A/A: Dña. Alegría Novo de Lorenzo, Directora del Distrito nº 4, Bailén-Miraflores

DE: A.V. "La Unidad" de Nueva Málaga.
NIF. G-29095163

ASUNTO: Negligencia vallado Parque del Norte

Fotografía 4

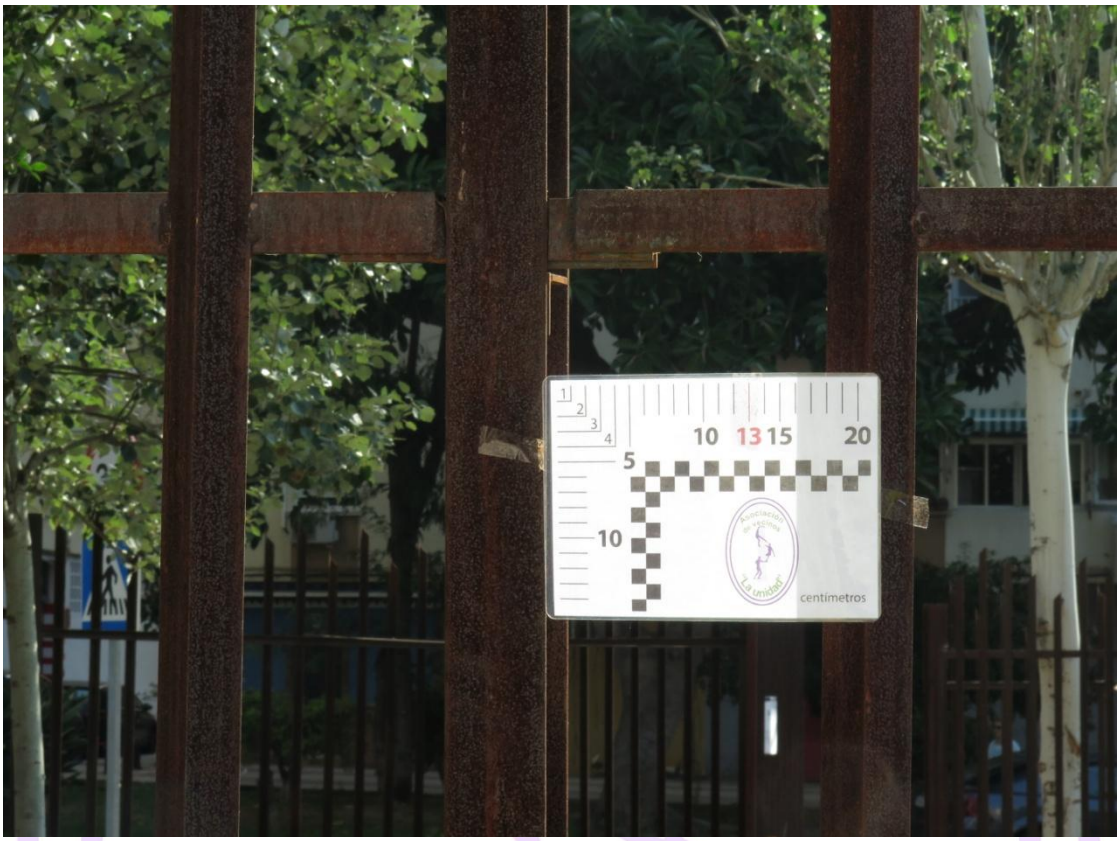
Primeramente presentaremos las fotografías donde se muestran los inexistentes 13 centímetros que debe haber entre los perfiles de ángulo convexo verticales, especificado en el testigo métrico.

En esta primera fotografía se puede apreciar tanto los 20 centímetros que demuestran el testigo métrico como los escasos 9 centímetros que existen en el perfil de la izquierda.

Fotografía 28

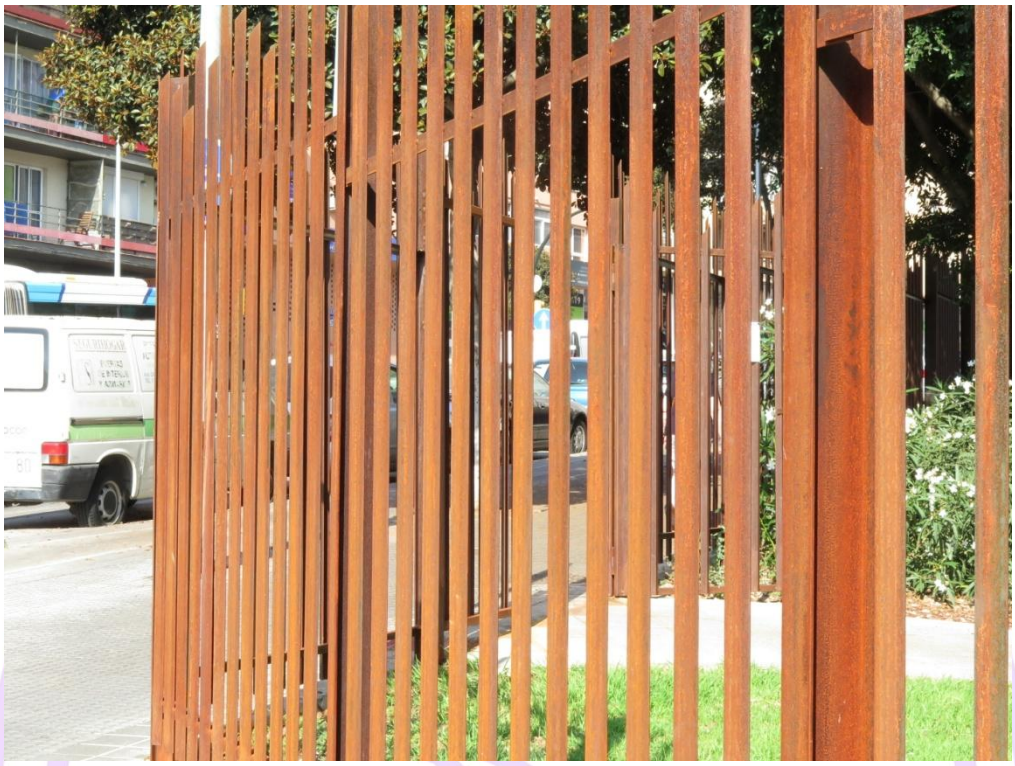
Han sido muchos los vecinos que nos preguntaban que cuando iban a pintar el vallado ya que se estaba oxidando, explicándoles que no llevaría pintura alguna ya que es acero corten, el cual lleva su tratamiento.

Aún así hemos realizado gestiones referente a este asunto ya que comparándolo con el vallado de los parques de la Alegría y María Luisa, los dos con el mismo tipo de acero corten, estos no presentan el estado de óxido tan grande como el del Parque del Norte, manifestándonos un experto en hierros que *"no se ha llevado a cabo el tratamiento necesario en el acero corten y por eso presenta ese estado".*

A continuación presentamos algunas fotografías donde se puede observar el óxido.

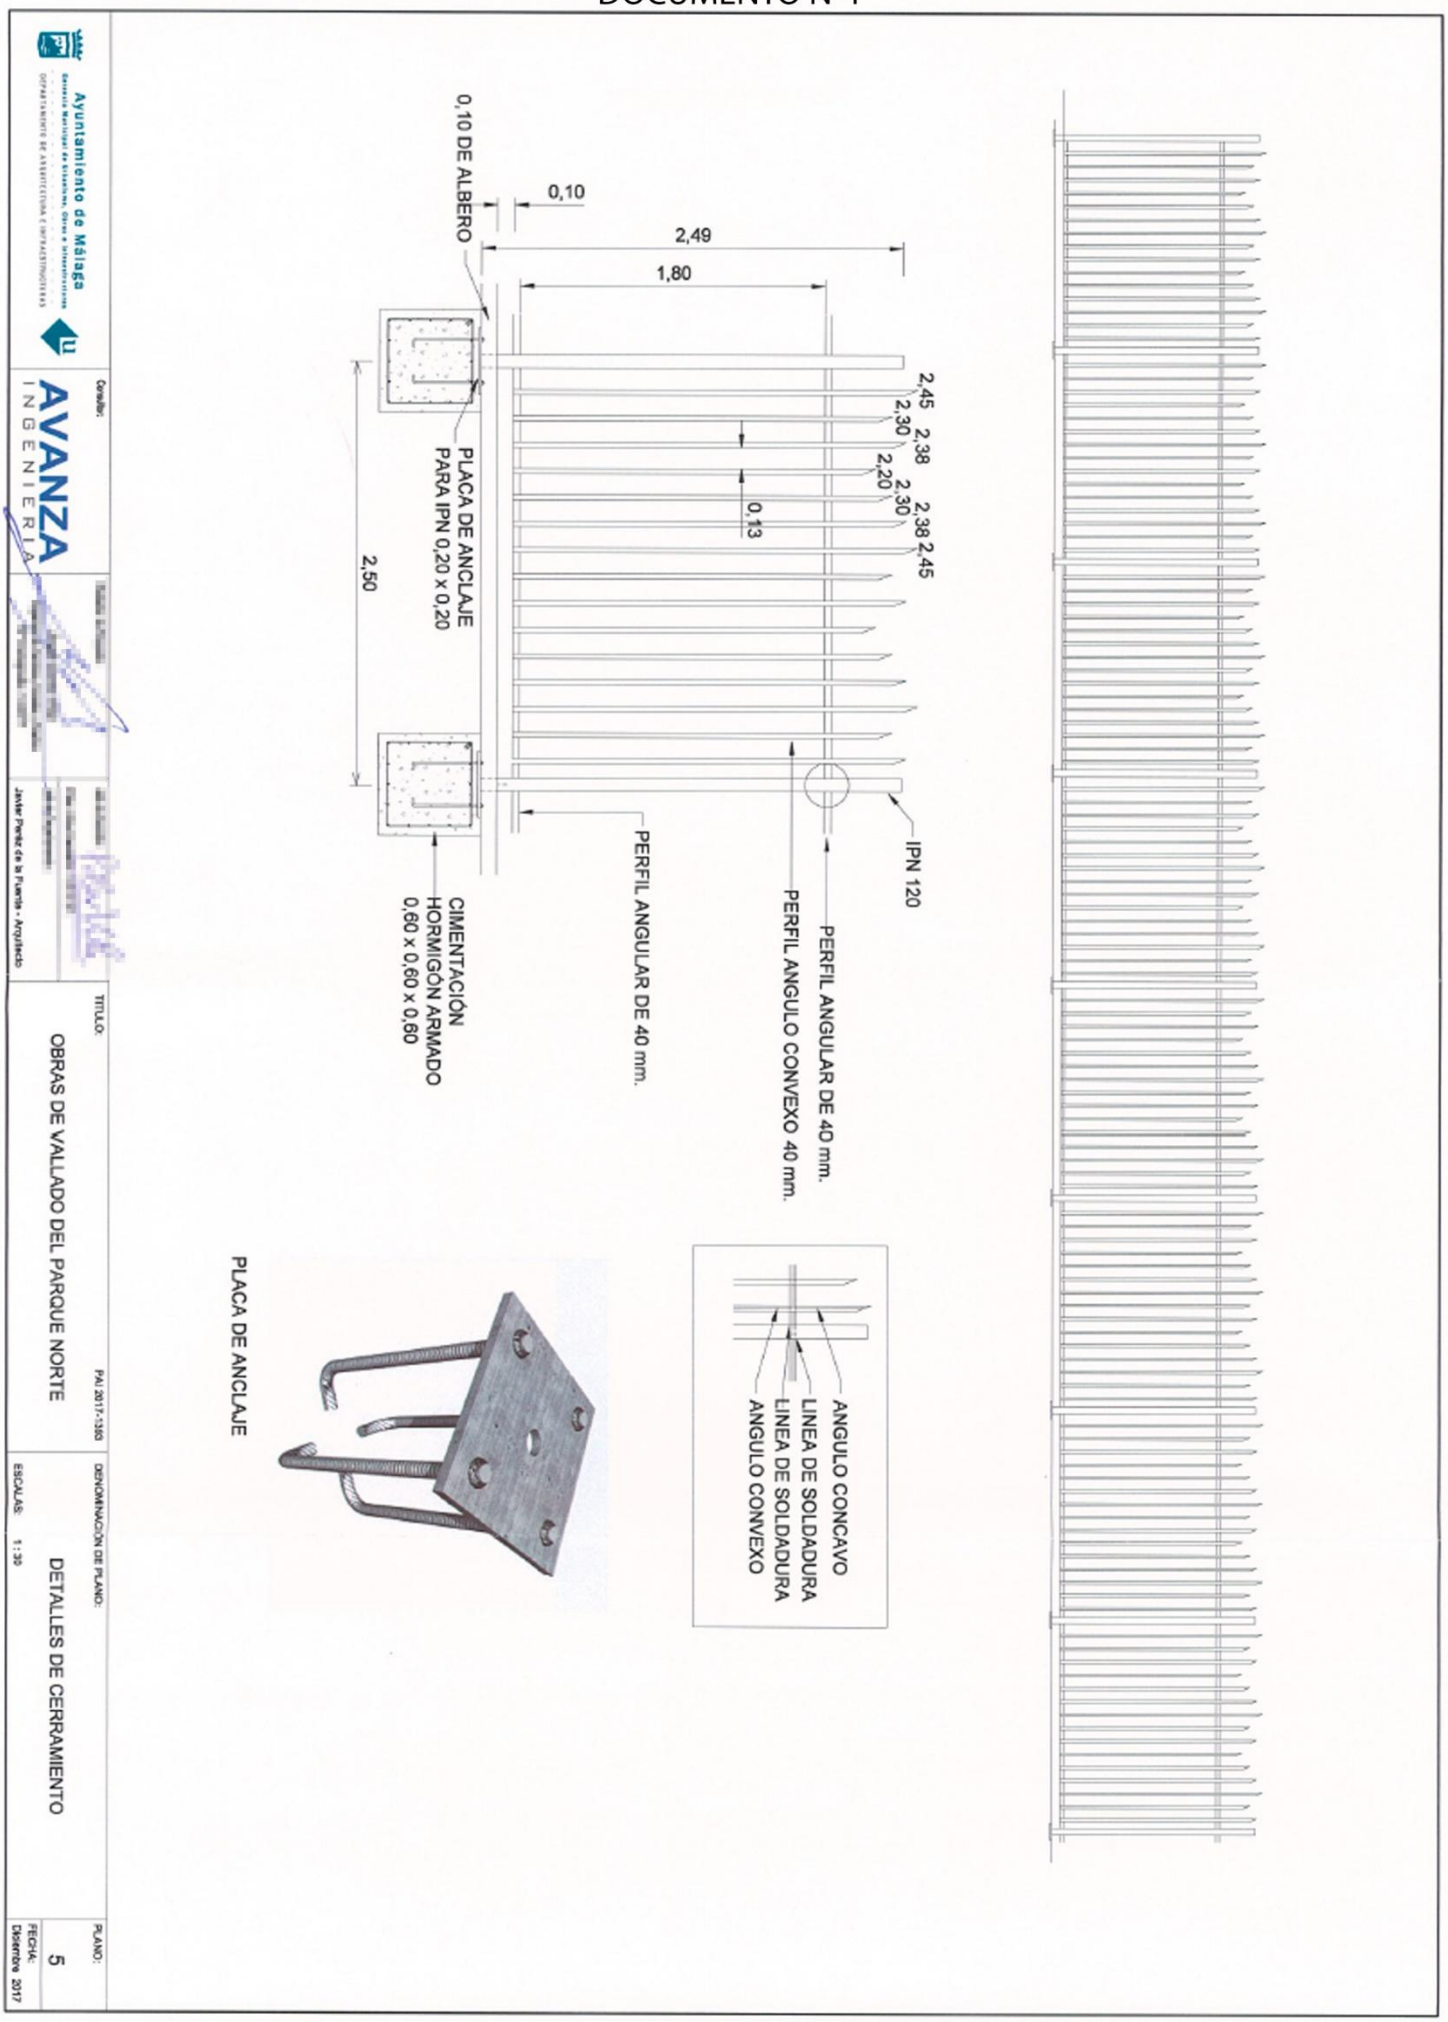
Según consta en la licitación de este proyecto, el vallado debía de llevar una serie de medidas las cuales se incumplen en varios puntos. Se adjunta en ANEXO como Documento Nº1, en el cual se especifica dichas medidas.

En segundo lugar presentaremos las fotografías tomadas de las medidas existentes entre el perfil angular horizontal y el suelo donde, según el proyecto tiene que ser de 10 centímetros.

2.- La entrada de perros por debajo del vallado al no cumplirse los 10 centímetros de distancia, mostrado en el punto Nº 2 y en ANEXO, espacio entre perfil y suelo, pudiéndose causar heridas a los mismos con el consiguiente peligro que conlleva al estar tan oxidado.

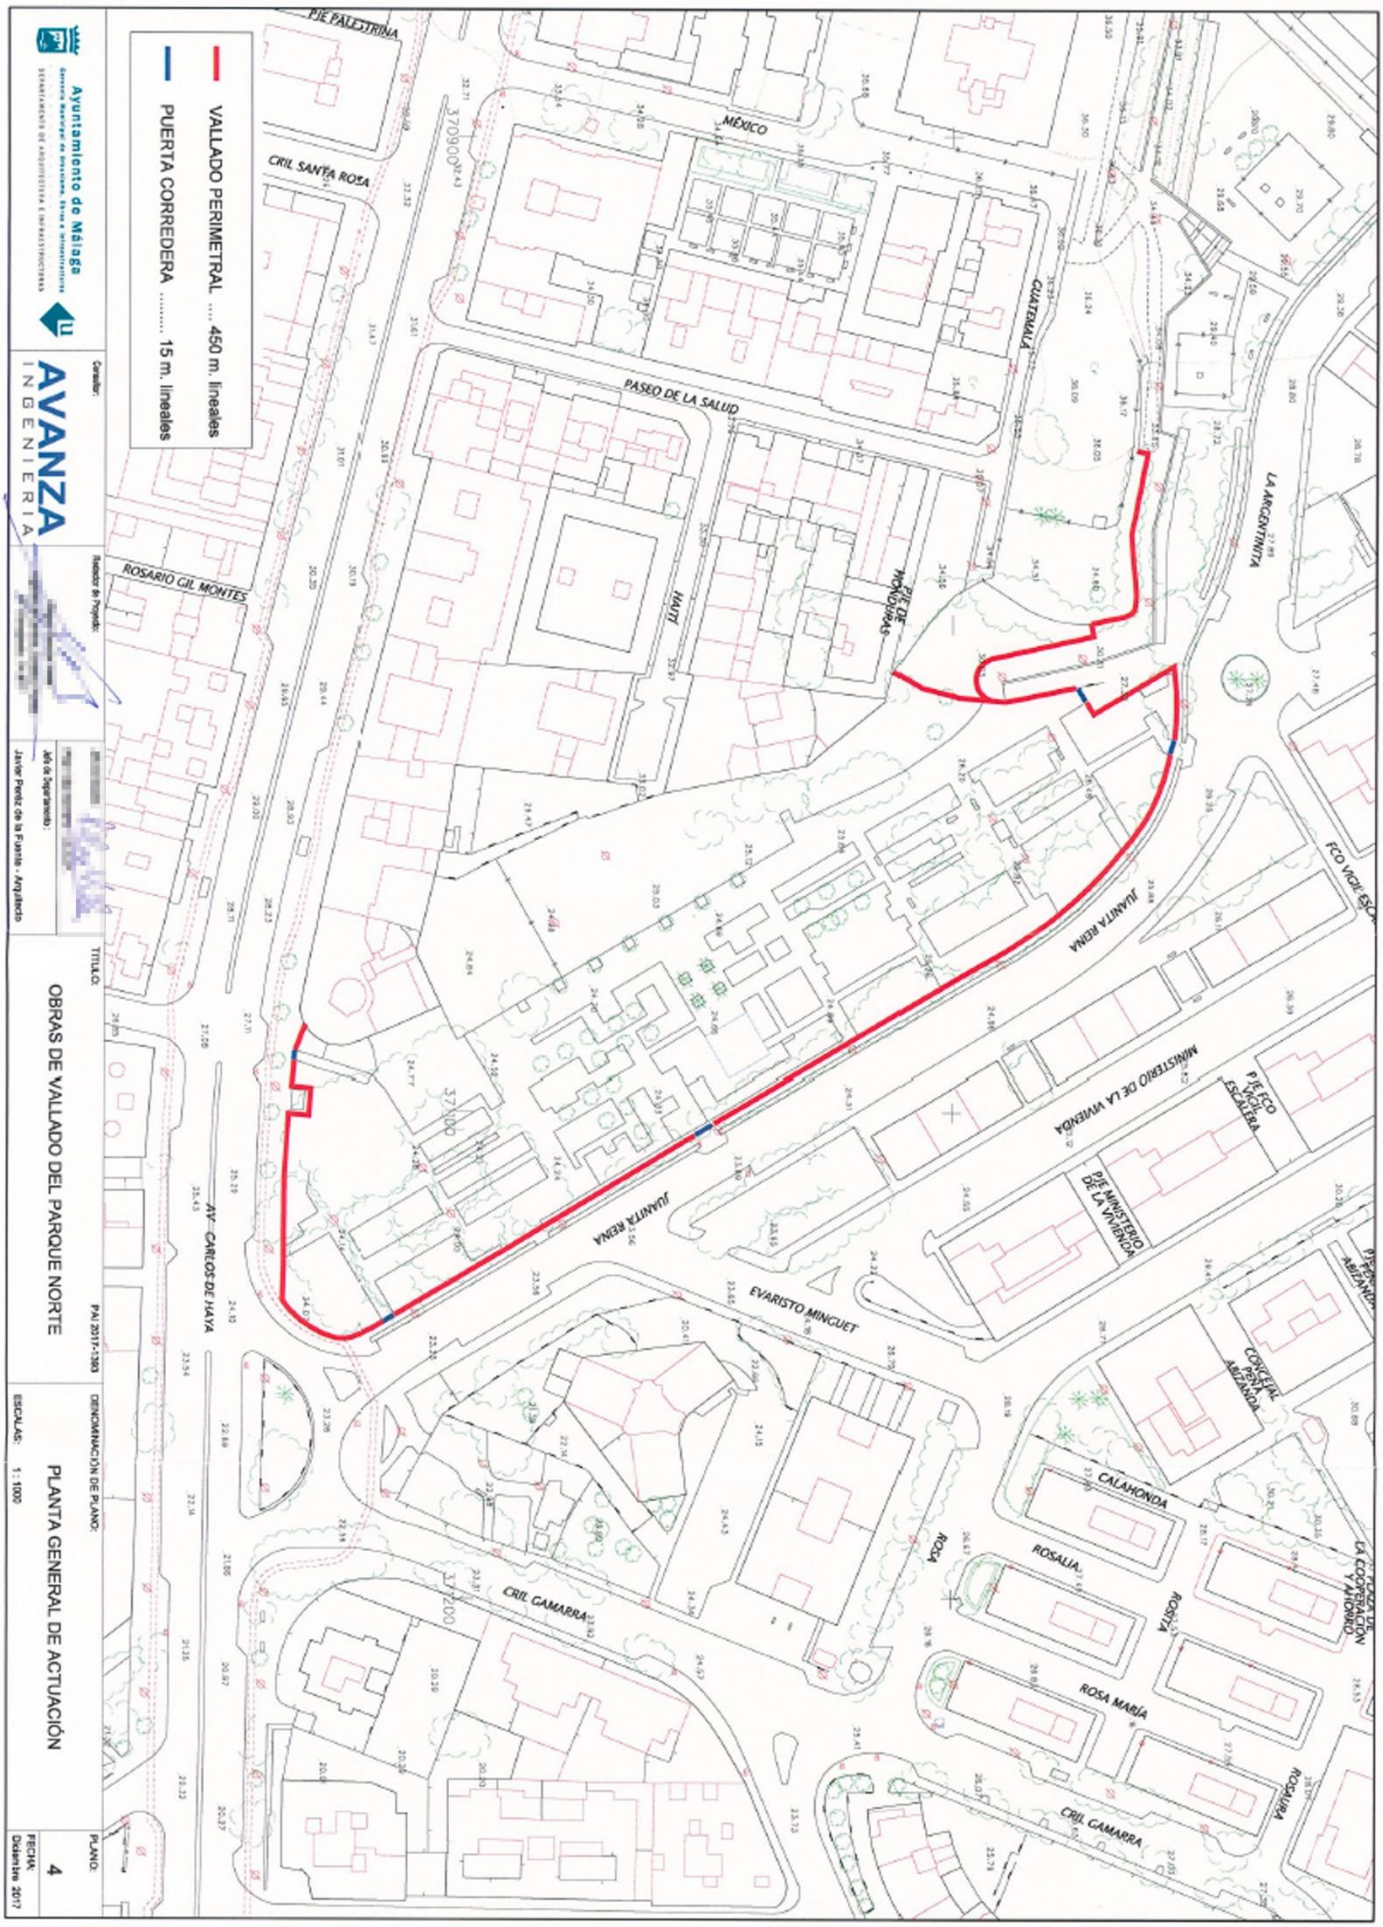
Estos cambios son los tipos de puertas que se han colocado en el parque, siendo éstas puertas de dos hojas mientras que en el proyecto figuraban que las referidas puertas serían correderas. Se adjunta como Documento Nº 2 en el ANEXO.

Entendemos que ese tipo de cambios debe estar motivado por algunas razones y nos gustaría conocerlas.
